ПАСПОРТ ДОСТУПНОСТИ № 2

Муниципального бюджетного общеобразовательного учреждения
средней общеобразовательной школы № 19

**АКТ ОБСЛЕДОВАНИЯ
К ПАСПОРТУ ДОСТУПНОСТИ ОСИ № 2**
Муниципального бюджетного общеобразовательного учреждения
средней общеобразовательной школы № 19

СХЕМА МИКРОРАЙОНА

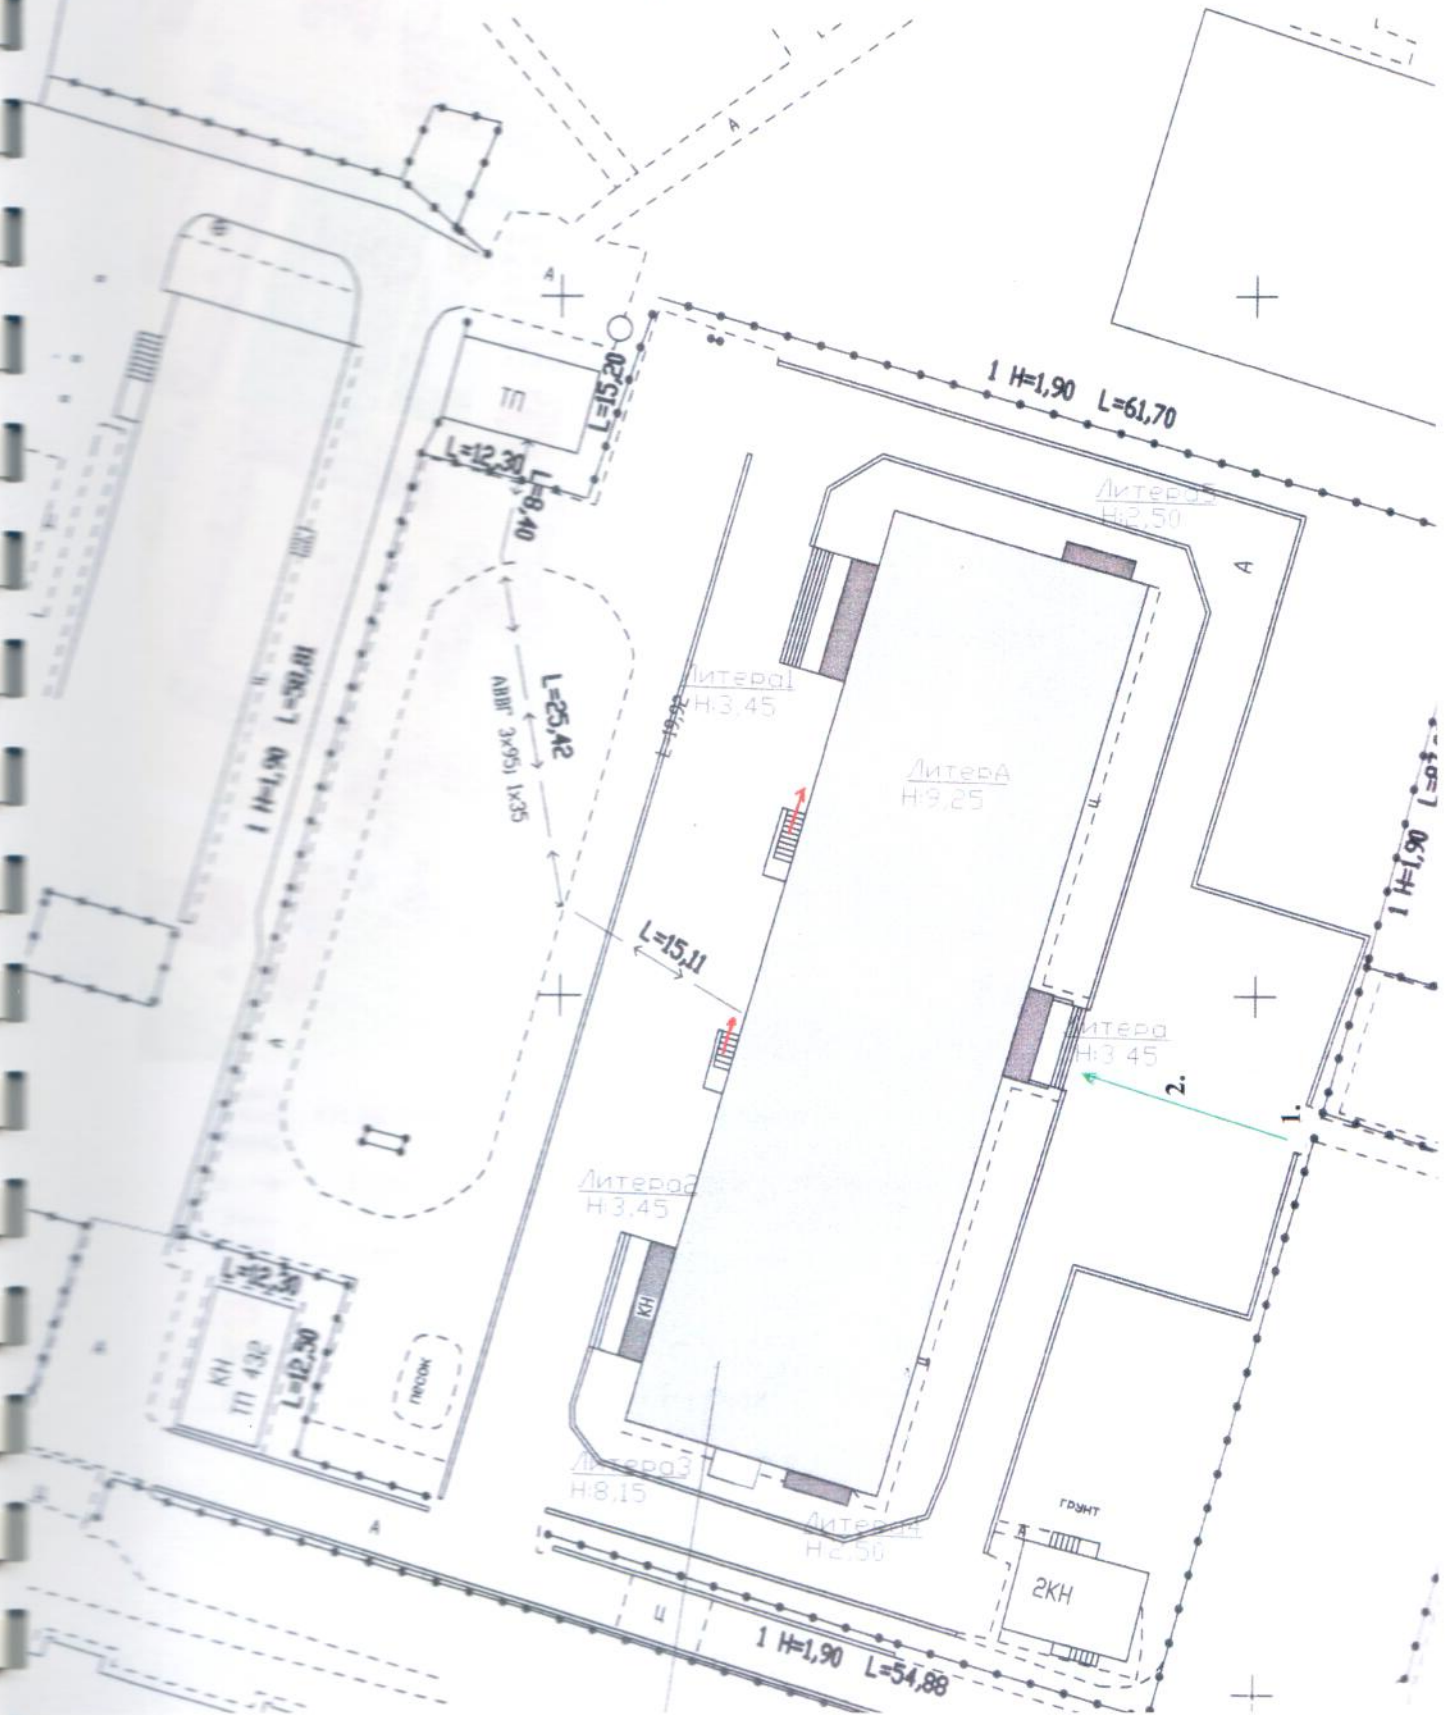
| №№ п/п | Основные структурно-функциональные зоны | Состояние доступности, в том числе для основных категорий инвалидов** | Приложение | |
|--------|--|---|------------|--------|
| 7 | Пути движения к объекту (от остановки транспорта) | ВНД | - | 27-30 |

| № п \п | Основные структурно-функциональные зоны объекта | Рекомендации по адаптации объекта (вид работы) |
|--------|--|--|
| 7 | Пути движения к объекту (от остановки транспорта) | Текущий ремонт. ✓ |
